Tipo Atto Decreto del Direttore Generale

Accordo di avvalimento sottoscritto con Autorità di Bacino Distrettuale Appennino Settentrionale. Approvazione della variante al Piano di bacino stralcio T. Crovetto - Ambito 10 Pora relativa all'aggiornamento del quadro della pericolosità geomorfologica ed idraulica in Località Maremma e di ulteriori areali in dissesto geomorfologico presenti nel territorio del Comune di Spotorno (SV).

Decreto del Direttore Generale

RELAZIONE

CARTA DELLE FASCE DI INONDABILITA'

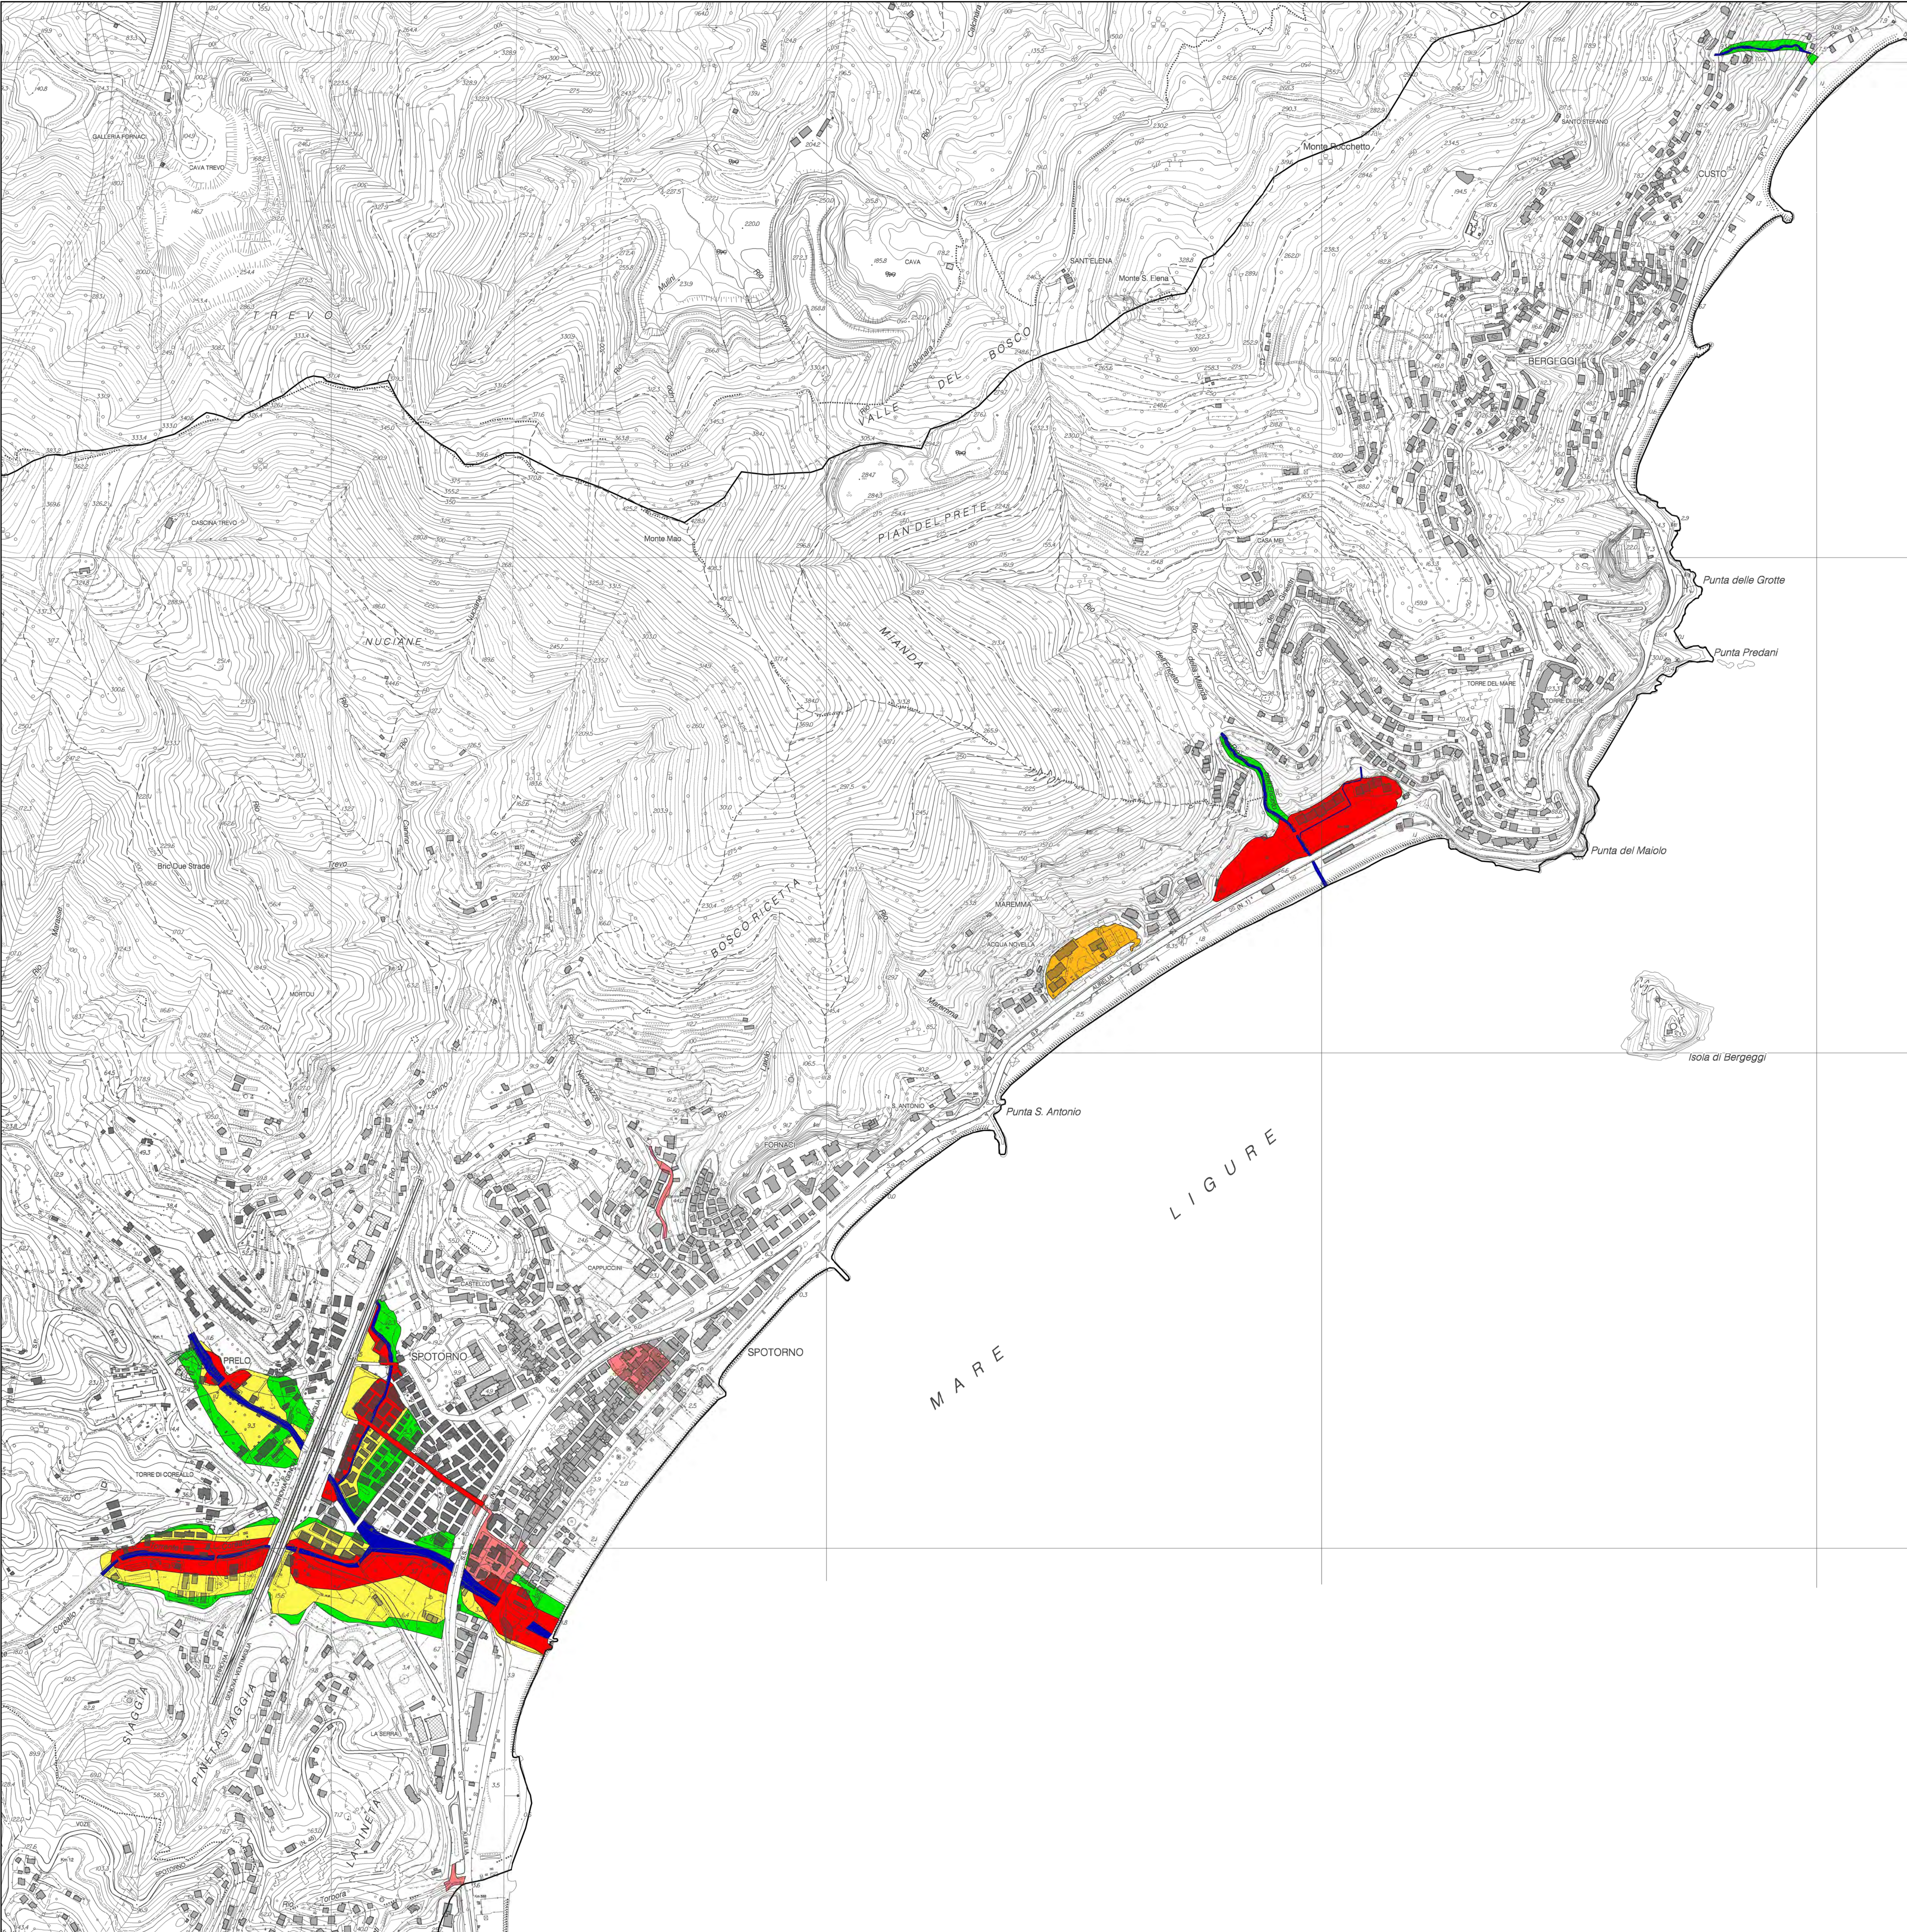
<p>pto. 1)</p>	<p>Viene richiesto lo stralcio della zona di inondabilità B* dell'area afferente l'Hotel Pippo, esponendo eccezioni di merito riguardo alle problematiche legate ad insufficienza idraulica del rivo "senza nome" e ad una topografia localmente depressa.</p> <p>Nello specifico viene ritenuta poco accurata la risoluzione topografica del modello del terreno affermando che la presenza di alcuni elementi 'strutturali' esistenti deviano e delimitano in maniera differente l'area alluvionabile. Viene altresì comunicato che nel novembre 2014, a seguito di un evento pluviometrico intenso, la zona è stata interessata da allagamenti per i deflussi provenienti dal Rio "senza nome" ma che gli stessi non hanno, però, interessato completamente l'areale mappato in zona B*.</p> <p>A corredo di quanto sopra viene anche proposto uno studio idraulico (a firma di Ing. D. Sasso) redatto nell'ambito di un progetto edilizio (anni 2007-2008) interessante il lotto di terreno afferente la struttura dell'Hotel Pippo che evidenzia come tale zona non sia soggetta ai deflussi provenienti dal Rio "senza nome"; ciò in ragione della presenza di un muretto (avente altezza variabile tra i 0,45 e i 0,65 m), con funzione di confine di proprietà.</p>

riguardo alla condizione topografica 'depressa' che non viene posta in discussione, fatto salvo il richiamo relativo alla presenza di "muretti" o recinzioni, che possano condurre a diverse valutazioni rispetto alla mappatura della fascia B* ovvero escludere porzioni di tale area dalle zone a criticità idraulica da assoggettare a studio idraulico adeguato per la delimitazione di fasce di inondabilità.

Si conferma, pertanto, la mappatura di fascia B* adottata in variante.

CARTA DELLA SUSCETTIVITA' AL DISSESTO DEI VERSANTI

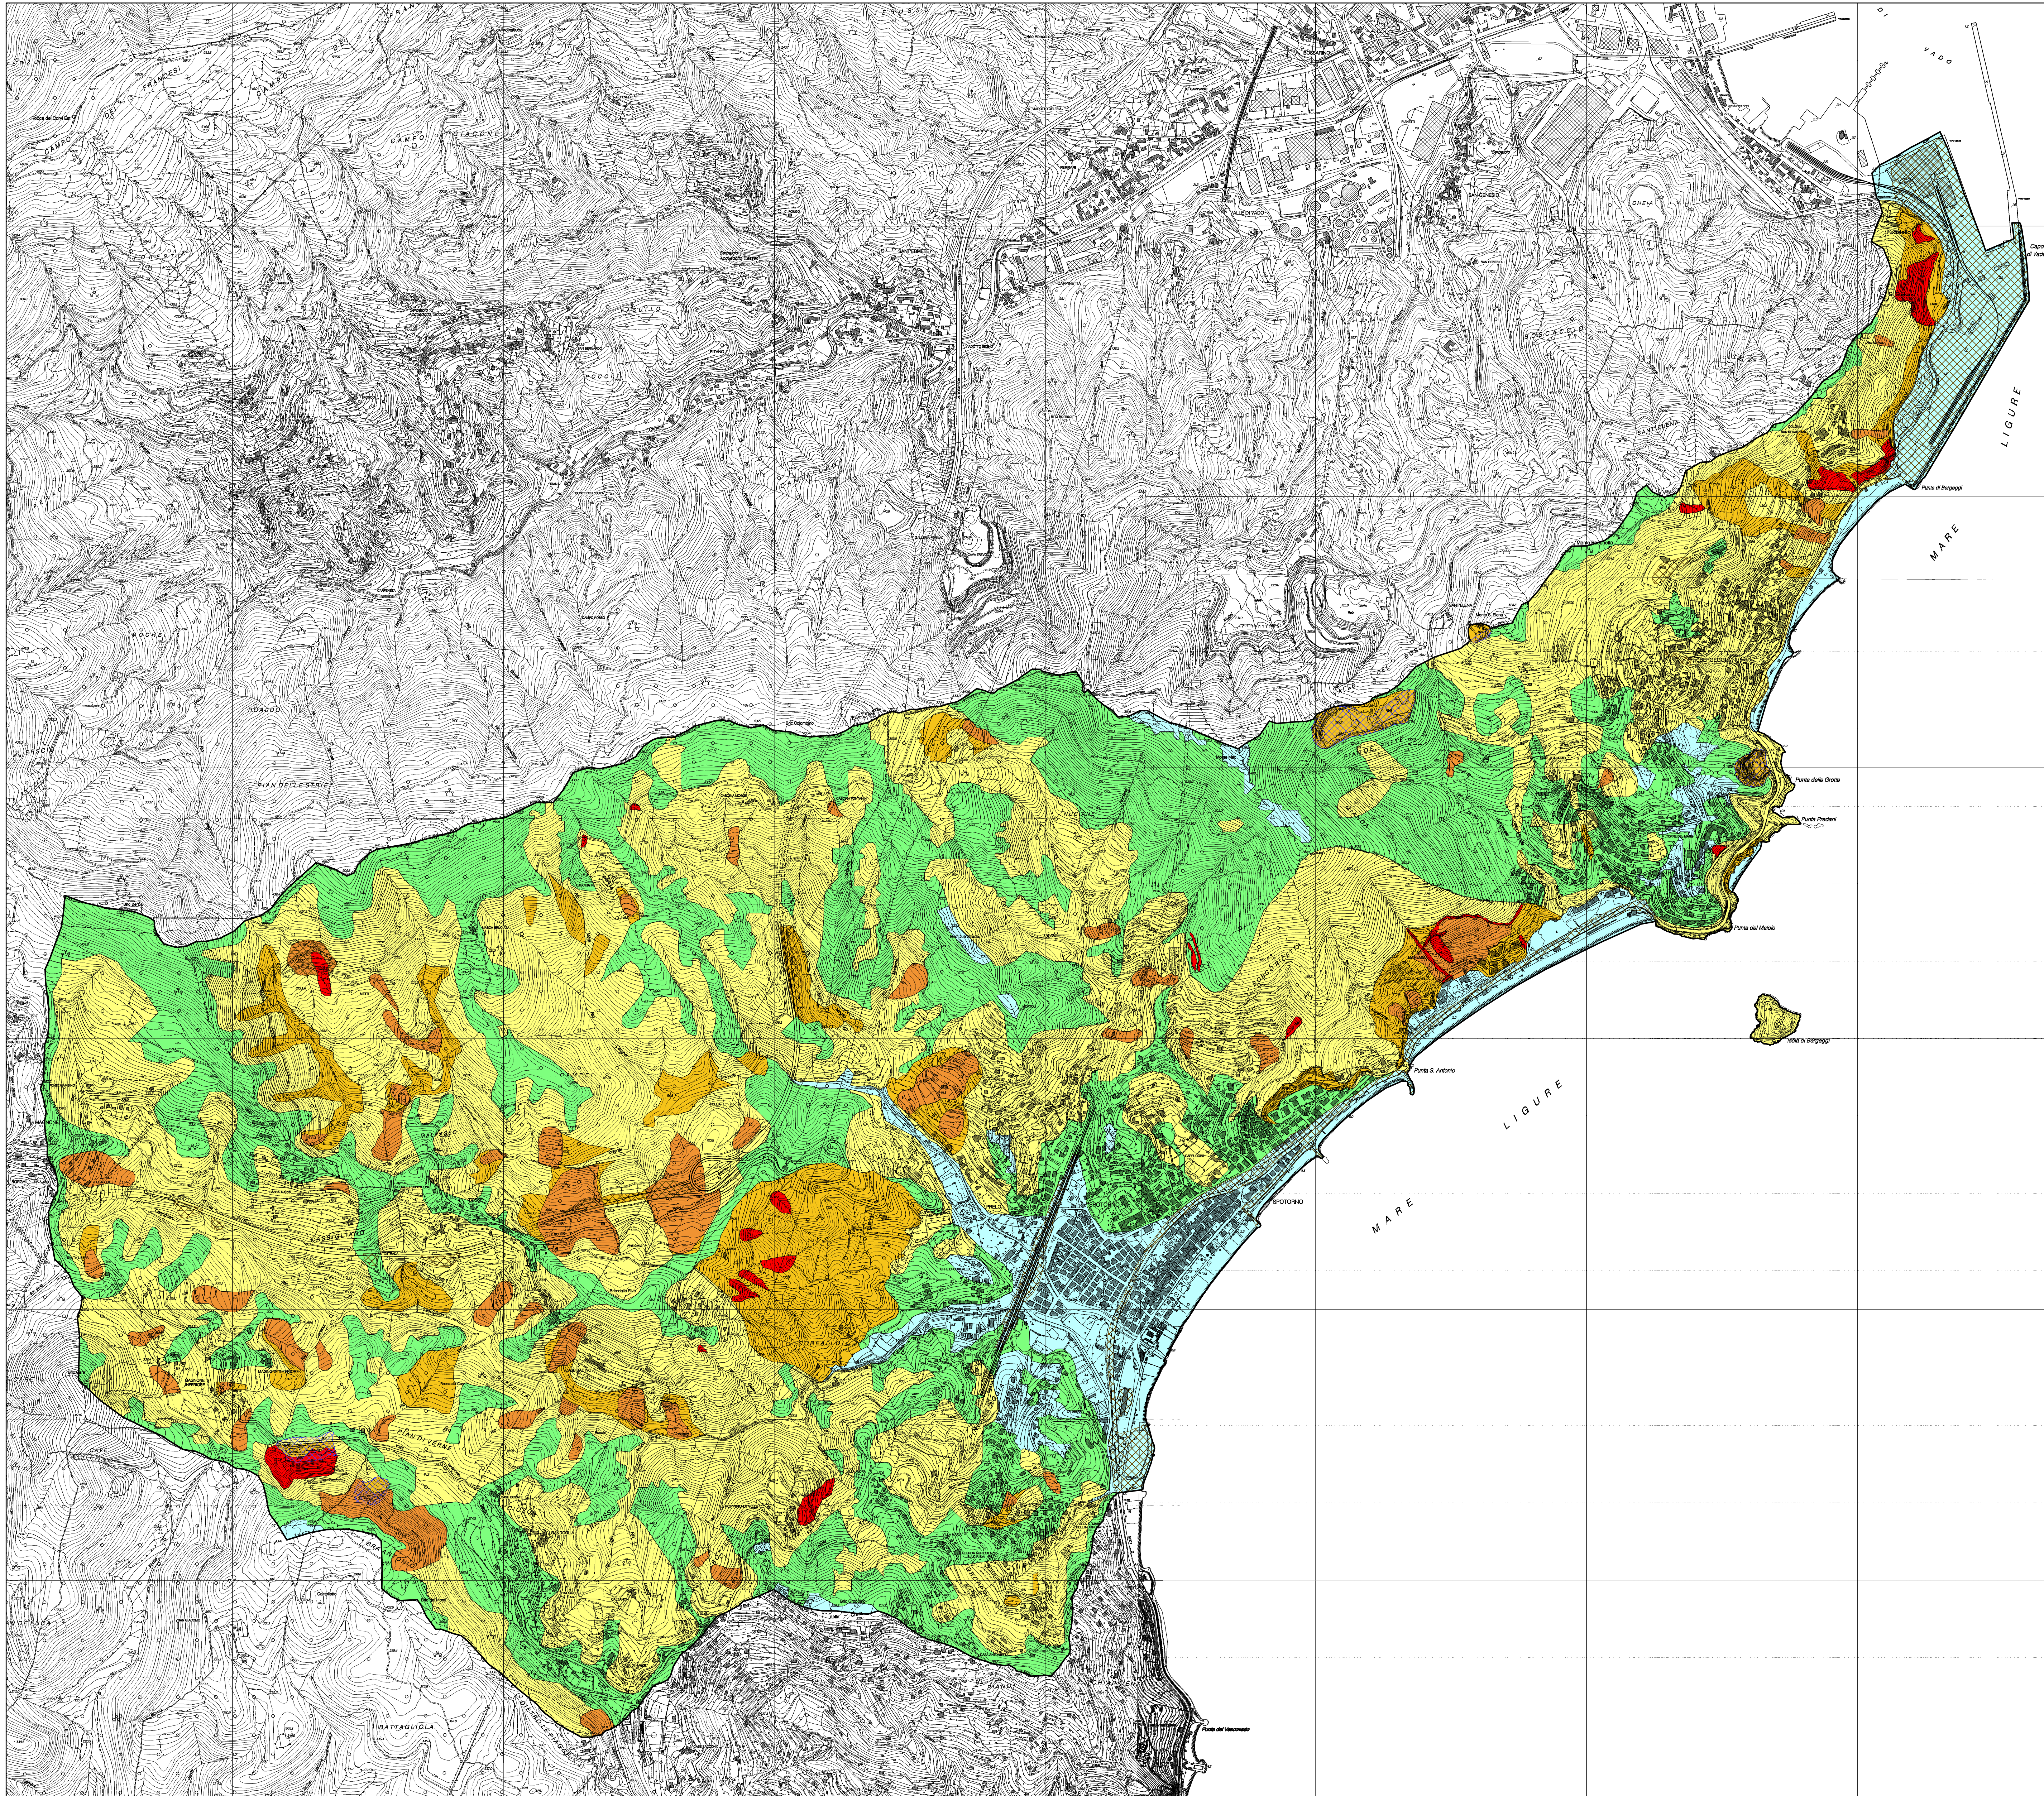
<p>pto. 2)</p>	<p>Viene richiesto lo stralcio/riconsiderazione della zona di pericolosità geomorfologica limitrofa all'Hotel Pippo, esponendo eccezioni di merito riguardo alla perimetrazione areale della classe pericolosità PG3a.</p> <p>Nello specifico, evidenziando una discrepanza tra la delimitazione areale inferiore (presso la zona di fondovalle) della zona PG3a e le traiettorie di caduta massi a corredo degli studi presentati dal Comune di Spotorno ai fini dell'inserimento nella programmazione regionale degli interventi di difesa del suolo, <i>ex lege regionale</i> 20/2006, viene presunta una carenza di motivazione dello studio regionale, avendo inteso che il limite della zona di pericolosità è stato delimitato ricalcando le traiettorie di caduta massi.</p> <p>Viene ancora ritenuto che la differenza planimetrica, pari a 14-15 metri, corrisponda ad una sorta di "zona cuscinetto" per la quale, riconoscendo comunque la sussistenza di una condizione di elevata suscettività al dissesto, si richiede l'attribuzione alla classe di pericolosità PG3b, anziché PG3a.</p>

<p>pto. 3)</p>	<p>Per l'areale PG3a afferente l'area dei campi da tennis, in analogia a quanto indicato al precedente punto 2, viene richiesta la revisione della classe di suscettività al dissesto, dalla classe Pg3a alla classe Pg3b, per la fascia compresa tra i limiti della zona Pg3a e di caduta massi.</p>
<p>Valutazioni e conclusioni</p> <p>pto. 1)</p>	<p>Nel merito delle osservazioni presentate si rappresenta quanto segue:</p> <p>Richiamando la definizione riportata nella Norma del PdB del T.Crovetto, la fascia di inondabilità di tipo B* comprende <i>"aree storicamente inondate, per le quali non siano avvenute modifiche definitive del territorio tali da escludere il ripetersi dell'evento, ovvero aree individuate come a rischio di inondazione sulla base di considerazioni geomorfologiche o di altra evidenze di criticità, in corrispondenza delle quali non siano state effettuate nell'ambito del Piano le adeguate verifiche idrauliche finalizzate all'individuazione delle fasce di inondabilità."</i></p> <p>Ai sensi delle Norme di Piano appare, quindi, come tale fascia ricomprenda sia aree che già si sono allagate in passato, sia aree ritenute potenzialmente inondabili, nel caso particolare, sulla base di considerazioni morfologiche.</p> <p>Ciò premesso, sulla base degli elementi contenuti nelle osservazioni presentate emerge quanto segue:</p> <ul style="list-style-type: none"> - la zona è risultata soggetta a fenomeni di allagamento/inondazione nel recente periodo (anno 2014); - la condizione di criticità idraulica è anche convalidata dallo studio idraulico (2007-2008) che indica come lo smaltimento delle portate del rio "senza nome" avvenga lungo la viabilità locale e le pertinenze dei fabbricati, piuttosto che attraverso la tombinatura esistente. A ciò si aggiunge il fatto che le verifiche, dello studio idraulico, – peraltro condotte considerando una superficie di bacino scolante sottodimensionata, pari a 0,1 kmq in luogo dei 0,2 kmq risultanti sia dallo studio regionale e sia per quanto agli atti dell'Ufficio - indicano che l'area dell'Hotel Pippo, depressa di oltre 2,5 m rispetto al livello del pelo libero, è protetta rispetto alla portata di riferimento da un muretto di confine avente un franco estremamente ridotto (circa 20 cm). <p>A tal riguardo facendo ancora riferimento agli <i>Indirizzi regionali relativi alla ripermetrazione delle fasce di inondabilità a seguito di studi di maggior dettaglio</i> (approvati con DGR 16/2007) risulta che nel caso in cui il moto ed il deflusso risulti condizionato da situazioni non rappresentate, come nel caso di specie, da opere idrauliche, e pertanto legato a situazioni che possono rivelarsi contingenti, in quanto derivanti da motivi e condizioni di tipo urbanistico-edilizio, tali interventi non possono essere tenuti in considerazione ai fini della perimetrazione delle aree a pericolosità idraulica.</p> <p>Per quanto sopra indicato si ritiene, quindi, che l'osservazione presentata non contenga elementi sotto il profilo sia formale, rispetto ai criteri e indirizzi tecnici della pianificazione di bacino, e sia sostanziale,</p>

Richiamando quanto indicato nello studio regionale, l'areale di pericolosità PG3a è stato perimetrato tenendo conto degli approfondimenti condotti sul sito e, ovviamente, sulla base anche della documentazione tecnica agli atti, tra cui, appunto, le risultanze delle verifiche di caduta massi a corredo della progettazione presentata dal Comune di Spotorno ai fini dell'inserimento nella programmazione regionale degli interventi di difesa del suolo.

A riguardo, risulta che la dinamica di caduta massi è stata sviluppata a supporto della messa in sicurezza complessiva del versante, unicamente considerando un blocco di 'progetto' pari a 3 mc, funzionale a dimensionare opere flessibili di contenimento, poiché per volumetrie maggiori, (riconosciute nello studio progettuale fino a 10 mc e *in alcuni casi anche di dimensione maggiore*), sono stati ipotizzati interventi di rimozione/disgaggio o consolidamento in loco.

Si ritiene, pertanto, che le risultanze delle analisi "di progetto", a cui si riferisce l'osservazione presentata, non possano essere riproposte tal quali nella mappa di pericolosità poiché questa rappresenta la situazione di criticità geomorfologica dell'ambito di versante, necessariamente, in condizioni "ante operam", quindi, nel caso specifico, gli esiti progettuali sono stati piuttosto considerati per la definizione dello scenario complessivo di riferimento.

La perimetrazione tiene, quindi, conto dell'insieme degli elementi conoscitivi raccolti; il margine inferiore della zona di pericolosità PG3a è stato posto nella zona pianeggiante, poco oltre il piede del versante, dove può ritenersi ragionevolmente dissipata l'energia cinetica di un masso in caduta, per tenere anche in conto delle incertezze intrinseche nei calcoli di caduta massi e, per il caso specifico, del fatto che le ipotesi di calcolo non necessariamente inquadrano la condizione più severa.

Valutazioni e conclusioni	<p>Riguardo l'osservazione presentata si rileva che la perimetrazione, e relativa classificazione di pericolosità di tipo Pg3a, riportata nella proposta di variante al Piano di bacino è riferita alla documentazione di analisi dello strumento urbanistico comunale che indica in questa porzione del territorio comunale la presenza di un corpo di frana quiescente, interessante un ben più ampio comparto di versante ed entro il quale risulta ricompreso il lotto di terreno oggetto dell'osservazione in questione.</p> <p>Con riferimento ai contenuti della documentazione tecnica allegata all'osservazione pervenuta da parte dei Sig.ri Roberto Peluffo e Luca Fornasieri rispetto a quanto rappresentato nello strumento urbanistico comunale emerge principalmente una differenza nella scala di analisi dei rispettivi studi: la prima riguarda, infatti, indagini di elevato livello conoscitivo rappresentate dai sondaggi geognostici i quali, pur consentendo di definire una stratigrafia geologica "de visu" del substrato, non possono, però, costituire il modello geologico (e geomorfologico) di ampi comparti di versante, proprio per il carattere puntuale degli stessi e quella relativa al piano urbanistico che, al contrario, presenta un carattere qualitativo ed è basata su valutazioni geologico-geomorfologiche scala di area vasta che, seppur poco definite in termini di conoscenza puntuale, sicuramente forniscono una rappresentazione adeguata dell'assetto idrogeologico del territorio.</p> <p>Sulla base, quindi, dei caratteri peculiari dei due diversi livelli conoscitivi posti a confronto si ritiene che l'osservazione presentata contenga elementi oggettivi che giustificano la revisione della mappatura di pericolosità proposta per l'areale della loc. La Rocca senza, peraltro, arrivare ad uno stralcio integrale della stessa.</p> <p>E' pertanto accoglibile la richiesta di revisione della perimetrazione individuando una dorsale rocciosa secondaria, rispetto all'assetto topografico complessivo del versante, segnalata nella documentazione tecnica a corredo dell'osservazione, che suddivide l'originario areale in due sottozone di classe PG3a (riconducibili a corpi di frana quiescenti tra loro separati e distinti) e settori marginali in classe di PG3b, di raccordo al circostante versante in classe Pg2, nel quale ricade anche il lotto di terreno oggetto di interesse.</p> <p>Per quanto detto:</p> <ul style="list-style-type: none"> - si modifica la perimetrazione dell'areale di suscettività al dissesto di classe Pg3a della Loc. La Rocca; - si modifica la classe di pericolosità, dalla classe Pg3a alla classe Pg2, per il solo compendio di interesse dell'osservazione.

Si conferma la mappatura della zona a suscettività al dissesto di classe PG3a adottata in variante.

Si conferma, pertanto, la mappatura della zona a suscettività al dissesto di classe PG3a adottata in variante.
